# 改善箇所説明図

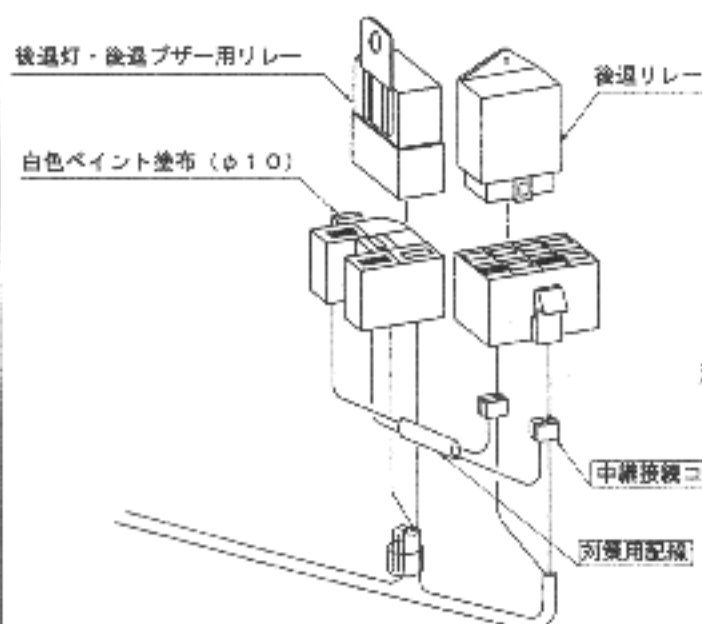
## 不適合発生箇所

電気式シフトの自動変速機付車において、後退灯および後退ブザーの電気回路が不適切なため、変速機の前后进レバーが中立の位置にある場合に、方向指示器と後退灯および後退ブザーの電気回路を兼用しているヒューズが切れた状態のままで、方向指示器スイッチを作動させると、変速機の後退リレーに電流が流れ、車両が後退するおそれがある。

## 改善の内容

全車両、対策用配線と中継接続コネクタを使用し補修を行う。  
改善実施車は、識別のためコネクタ部に白色ペイント (φ10) を塗布する。
